INFORME DE HITO DE CONTROL
N° 012-2021-OCI/0377-SCC

"MANTENIMIENTO PERIÓDICO DEL CAMINO VECINAL: EMP. CA-100(SAN GREGORIO)-DV. VARAPACCHA-AGUA BLANCA-EL PRADO-EMP.CA-100"

HITO DE CONTROL N° 03 – EJECUCIÓN Y VALORIZACIÓN N° 03

Imágenes n.° 1

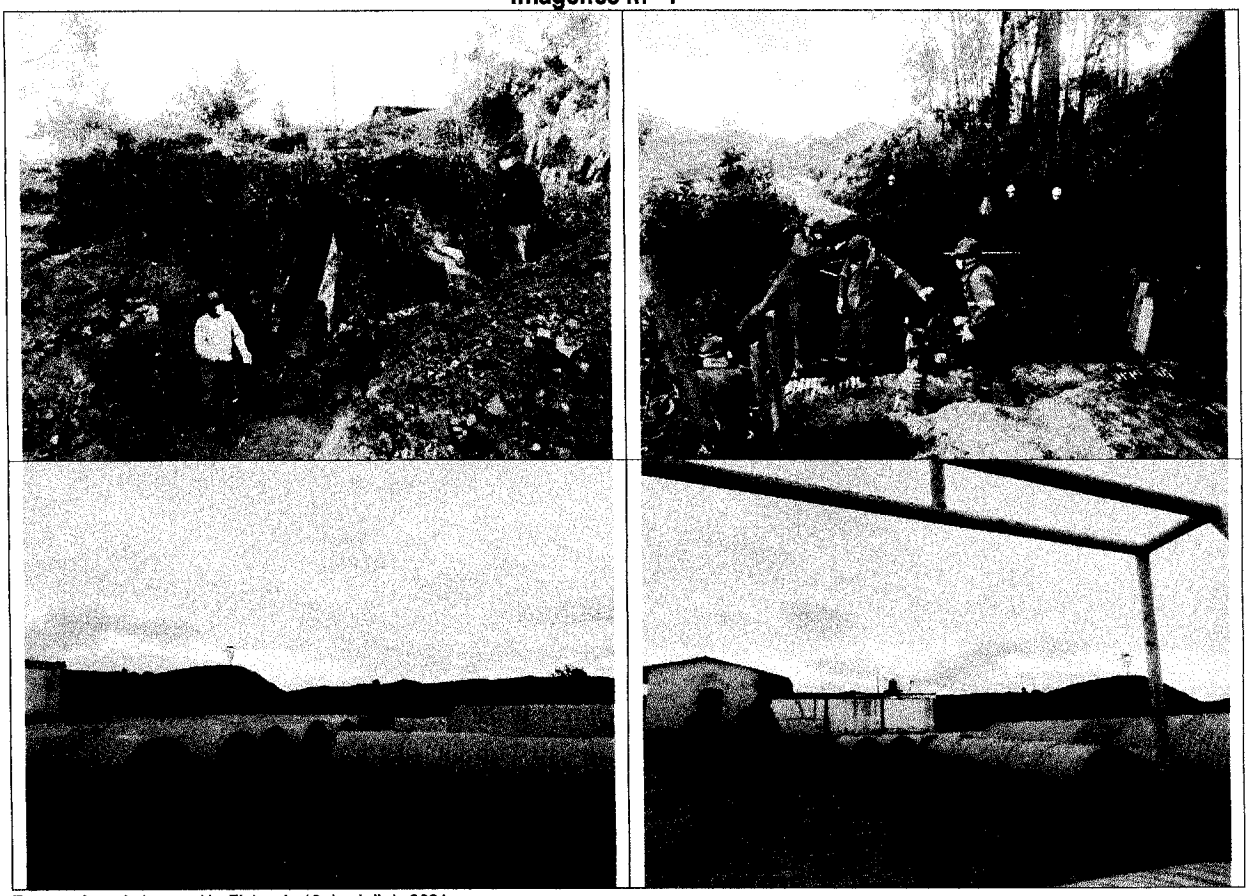
Producto de la inspección física realizada por la comisión de control al servicio de *"Mantenimiento periódico del camino vecinal Emp. CA-100 (San Gregorio) Dv. Varapaccha – Agua Blanca – El Prado - Emp. CA - 100"* (acta de inspección física de 13 de abril de 2021), se advirtió que los trabajos que se vienen ejecutando parcialmente son:

De lo indicado se puede advertir que el servicio de *"Mantenimiento periódico del camino vecinal Emp. CA-100 (San Gregorio) Dv. Varapaccha – Agua Blanca – El Prado - Emp. CA - 100"* mantiene un atraso respecto a su ejecución, sumamente considerable.

Imagen n.° 2
Curva "S"

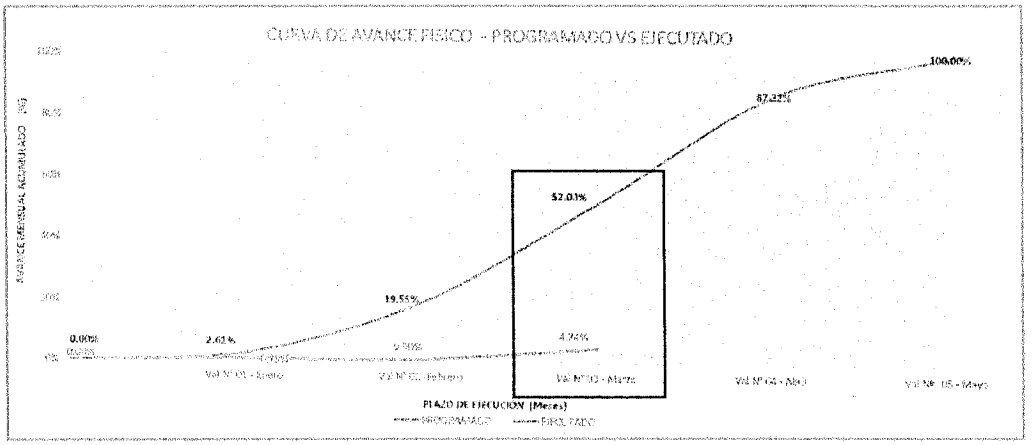
El atraso en la ejecución del servicio, es también reflejado en la valorización n.° 03, correspondiente al mes de marzo de 2021, la cual fue presentada a la Entidad mediante carta n.° 20-2021-CVC/HNC de 31 de marzo de 2021, de dicha valorización se ha extraído Curva S del servicio, la cual refleja el considerable atraso del servicio.

Como se puede apreciar, el servicio se encuentra atrasado en un 47.29%, además, se debe tomar en cuenta el plazo para la ejecución del servicio que es de 150 días y al 31 de marzo de 2021 han transcurrido 86 días calendarios; sin embargo, el Contratista solo cuenta con un avance físico de 4.74%.
